AUTORIDAD NACIONAL
DE LICENCIAS AMBIENTALES

Referencia: Expediente: LAM5678
Asunto: Comunicación Resolución No. 00391 del 20/03/2018

RESOLUCIÓN N° **00391**

Figura 2.5 Áreas de Influencia Indirecta y Directa Físico-biótica del proyecto

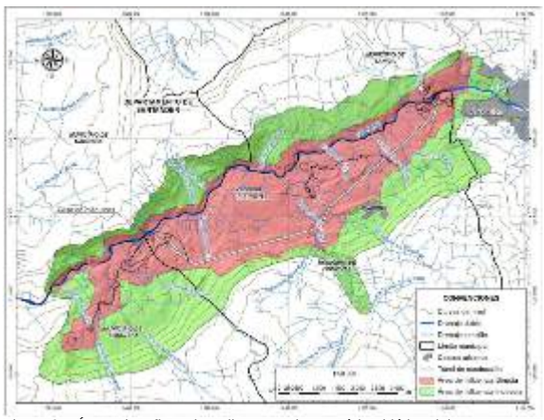
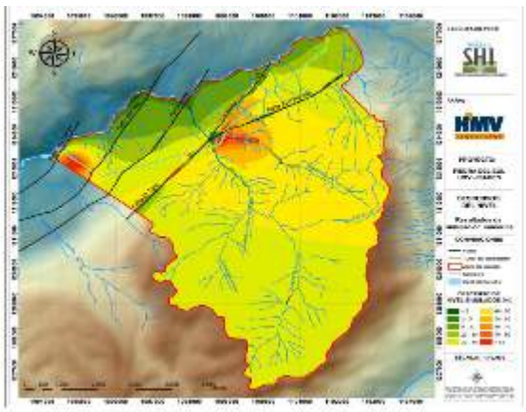
Además, una comparación entre la Figura 2.5 Áreas de Influencia Indirecta y Directa Físico-biótica del proyecto, presentado por la empresa en el capítulo 2, página 8 y la Figura 3.54 Zona de posible afectación del túnel de conducción. Escenario A (capitulo 3, página 139), muestra una incoherencia entre lo planteado como áreas de afectación en lo que respecta al recurso hídrico subterráneo. Se evidencia un análisis aislado y parcializado, excluyendo al casco urbano de Pinchote y la cuenca hidrológica de la quebrada La Pinchota del Área de Influencia Directa - AID, siendo estas, las áreas de mayor afectación por abatimiento de los niveles simulados.

Por lo anterior esta Autoridad considera que la metodología utilizada para llevar a cabo los modelos hidrogeológicos es adecuada. Sin embargo, existieron inconsistencias en la delimitación y justificación del área de influencia física del proyecto. En consecuencia, esta autoridad ratifica lo expuesto en la Resolución objeto de alzada.

Figura 1 Localización de Áreas de importancia para la Conservación de aves en al área de influencia del Proyecto Hidroeléctrico
Fuente: SIG ANLA.01/02/2018,

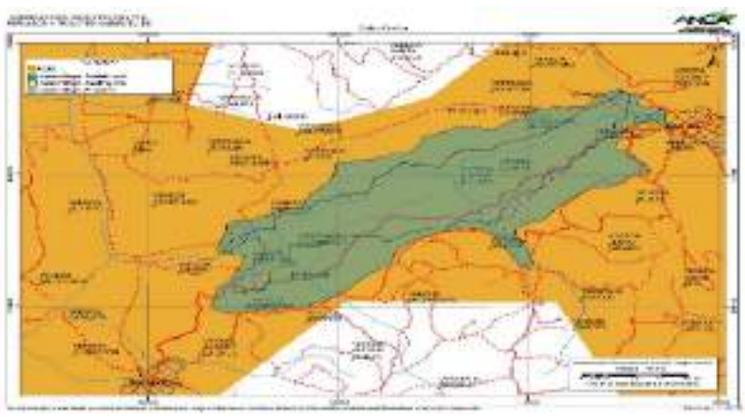
Por lo anterior, es dable señalar que la sociedad ISAGEN S.A. E.S.P no realizó un análisis que permita esclarecer cuales fueron los elementos técnicos que dan soporte a la definición del área de influencia, por lo que se considera que no da cumplimiento a lo establecido en el numeral 2.3 del artículo primero del Auto 2766 del 03 de septiembre del 2012, en relación a justificar técnicamente la determinación de la definición del Área Influencia Indirecta -AII del proyecto desde los componentes (…) y biótico (…), por tanto, esta Autoridad se reitera que el Área de Influencia del Proyecto no fue delimitada conforme a los Términos de Referencia HE-TER-1-01 ni de acuerdo a lo solicitado en el Auto 2766 del 2012.

Aunado a lo anterior, la ausencia de información en la caracterización biótica relacionada en las Áreas de Importancia para la Conservación de Aves – AICA, teniendo en cuenta que toda el área de influencia del proyecto se encuentra sobrepuesta al AICA CO074 (Bosques Secos del Valle del Río Chicamocha), establecida desde el 2008 y cuyo principal objetivo es determinar el estatus, la distribución y los requerimientos ecológicos de dos especies de aves endémicas del cañón del Chicamocha y críticamente amenazadas: el Cucarachero de Nicéforo (Thryothorus nicefori) y el Colibrí Ventricastaño (Amazilia castaneiventris)4, información de carácter relevante para el análisis de la caracterización y contenido del Estudio de Impacto Ambiental-EIA. También para dicha área se establecen endemismos a nivel de especie y subespecie, como el de Ortalis columbiana, Myiarchus apicalis, Momotus

Figura 2.5 Áreas de Influencia Indirecta y Directa Físico-biótica del proyecto.

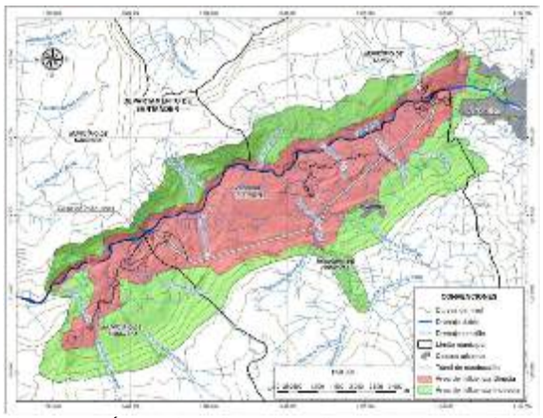
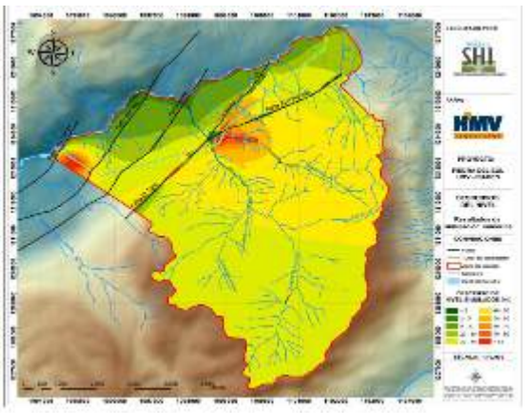
Una comparación entre la Figura 2.5 Áreas de Influencia Indirecta y Directa Físico-biótica del proyecto, presentado por la empresa en el capítulo 2, página 8 y la Figura 3.54 *Zona de posible afectación del túnel de conducción. Escenario A* (capitulo 3, página 139), muestra una incoherencia entre lo planteado como áreas de afectación en lo que respecta al recurso hídrico subterráneo. Se evidencia un análisis aislado y parcializado, excluyendo al casco urbano de Pinchote y la cuenca hidrológica de la quebrada La Pinchota del área de influencia directa, siendo estas, las áreas de mayor afectación por abatimiento de los niveles simulados.

Figura 3. Comparativo de diseños de infraestructura

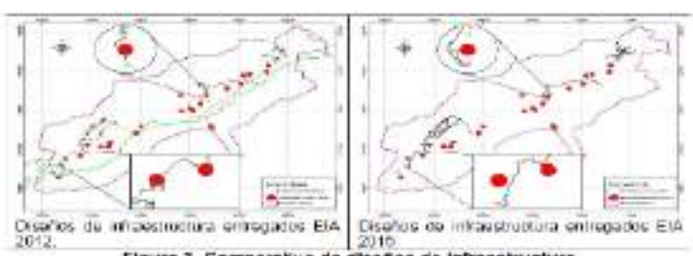
Lo anterior, demuestra como las Empresas Promotoras del Proyecto desde los diseños evitan impactos, como es en este caso la afectación de puntos de agua, precisamente por el reconocimiento de la situación delicada respecto al recurso y con el fin de evitar una afectación innecesaria (ver plano 2148-08-Cv-DW-067 del EIA con 4120-E1-102020 del 12 de agosto de 2011 y ver plano 16 "VIA A CASA DE MAQUINAS" del EIA con información adicional con radicado 2015006374-1-00 DEL 10 de febrero de 2015).

Fuente: HMV Ingenieros Ltda., 2013. Figura 3.13 del EIA a partir de los EOT de Socorro, San Gil, Cabrera y Pinchote
Figura 6. Transposición de las obras del Proyecto con áreas definidas en la categoría de suelos de protección.

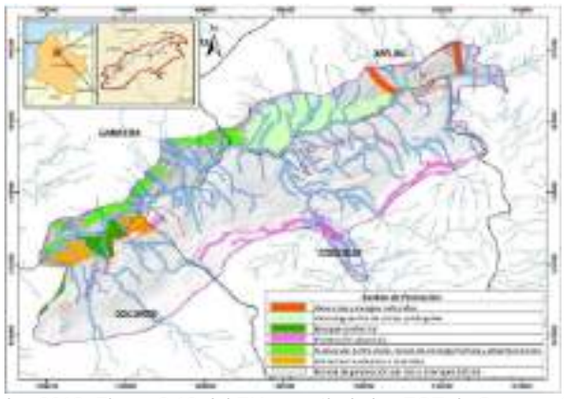
Adicionalmente, en el numeral 3.3.1.7.2: Suelos de Protección definidos en los instrumentos de ordenamiento de los municipios del área de influencia socioeconómica, se destacó que estos instrumentos de ordenamiento han establecido suelos de protección en zonas de recarga hídrica y rondas de protección de río y drenajes, como se evidencia en la figura siguiente (Figura 3.13 del EIA).

Figura 3.64 DHI para manantiales y quebradas y descensos simulados con el modelo numérico

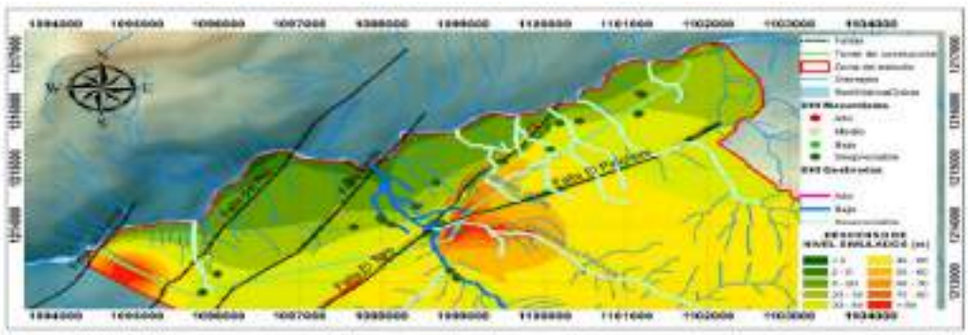
La comparación realizada en el documento (Figura 3.64; capitulo 3; página 156) y en el cual resalta la coherencia relativa entre el modelamiento numérico y el DHI, generando una alerta de monitoreo en la quebrada La Laja. Sin embargo, se evidencia ciertas incongruencias en el análisis comparativo. Por ejemplo: para la modelación matemática la mayor afectación por el abatimiento de niveles en la zona, se encuentra localizada en la confluencia de los sistemas de fallas de El Toro y El Pinchote, siendo la Quebrada La Pinchota, el drenaje con mayor afectación, mientras que el método DHI considera despreciable la afectación para este cuerpo de agua. Por otro lado, los manantiales se consideran de muy baja afectación (despreciable por utilizar el término propuesto) con la metodología DHI y en una zona con descensos entre 20 y 40 metros de abatimiento.

Figura 3.64 DHI para manantiales y quebradas y descensos simulados con el modelo numérico

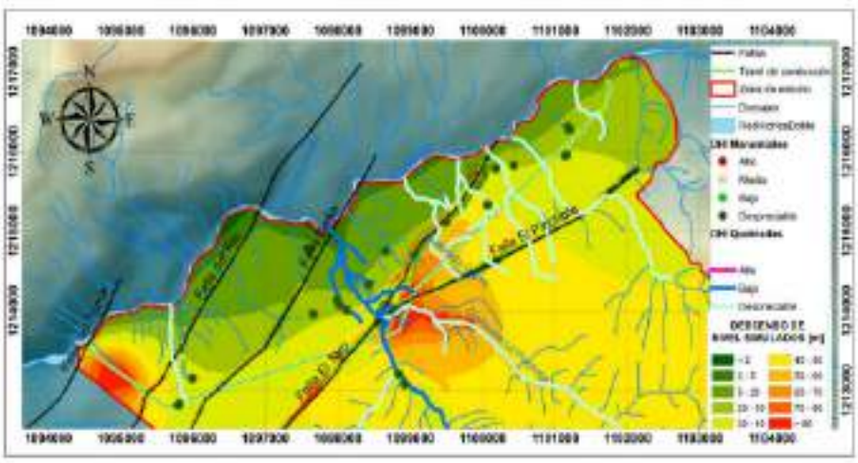
Por otro lado, los manantiales se consideran de muy baja afectación (despreciable por utilizar el término propuesto) con la metodología DHI en una zona con descensos entre 20 y 40 metros de abatimiento.

Figura 30. Transposición de las obras del proyecto con áreas definidas en la categoría de suelos de protección.

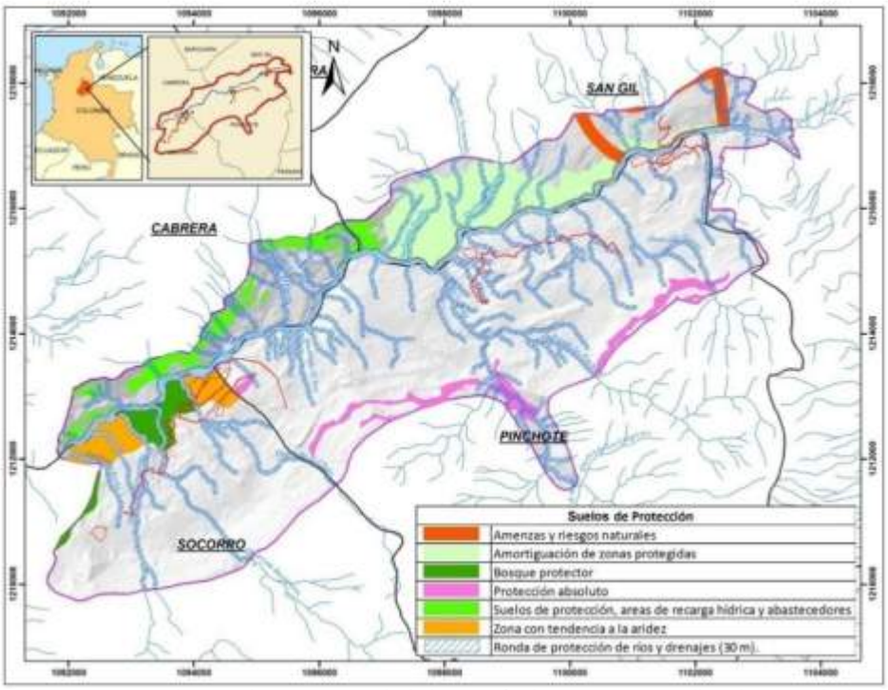
Adicionalmente, en el numeral 3.3.1.7.2: Suelos de Protección en POTs y EOTs de los municipios de influencia, se destacó que estos planes de ordenamiento han establecido suelos de protección en zonas de recarga hídrica y rondas de protección del río y drenajes, como se evidencia en la siguente figura.

Figura 3.64 DHI para manantiales y quebradas y descensos simulados con el modelo numérico

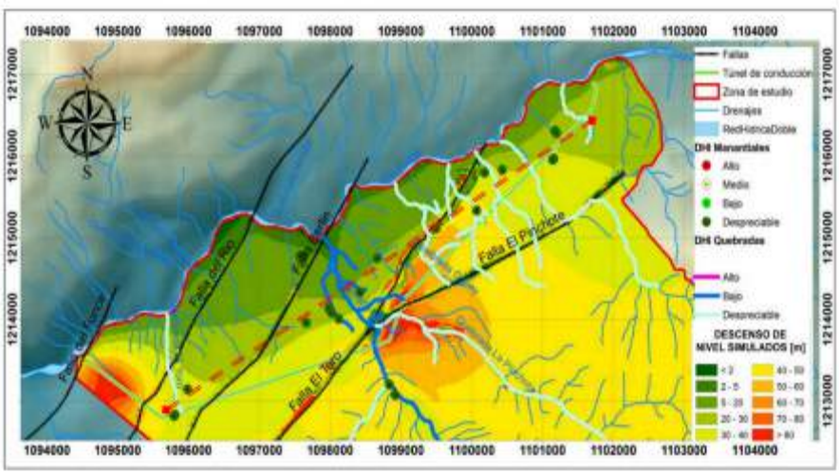
En relación con las variaciones del nivel freático la modelación numérica muestra un descenso en los niveles de 5 hasta 40 metros, sobre el corredor de descarga que conforman los manantiales inventariados y que son altamente sensibles a cualquier fluctuación por mínima que esta sea. Este impacto tendría un carácter irreversible si se tiene en cuenta la descripción presentada en el Estudio de Impacto Ambiental- EIA, por lo que su importancia estaría en crítico. Ahora bien, el análisis con el método DHI considera despreciable la afectación para los cuerpos de agua y los manantiales, por lo que la importancia de este impacto estaría como bajo a muy bajo. Razón por la cual, esta Autoridad no encuentra coherencia en los resultados presentados.

Figura 2.5 Áreas de Influencia Indirecta y Directa Físico-biótica del proyecto.

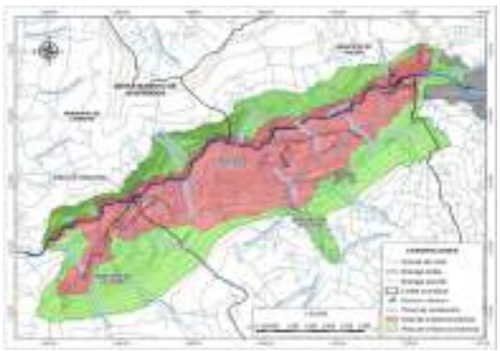
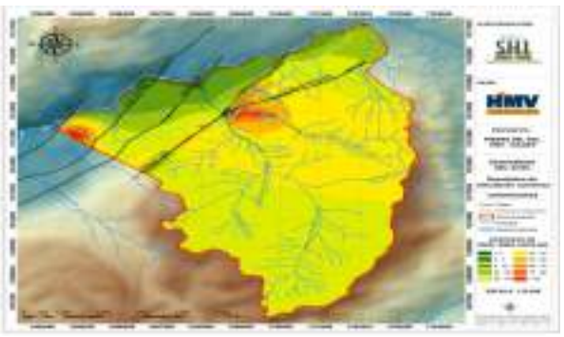
Además, una comparación entre la Figura 2.5 *Áreas de Influencia Indirecta y Directa Físico-biótica del proyecto*, presentado por la empresa en el capítulo 2, página 8 y la Figura 3.54 *Zona de posible afectación del túnel de conducción. Escenario A* (capitulo 3, página 139), muestra una incoherencia entre lo planteado como áreas de afectación en lo que respecta al recurso hídrico subterráneo. Se evidencia un análisis aislado y parcializado, excluyendo al casco urbano de Pinchote y la cuenca hidrológica de la quebrada La Pinchota del área de influencia directa, siendo estas, las áreas de mayor afectación por abatimiento de los niveles simulados.
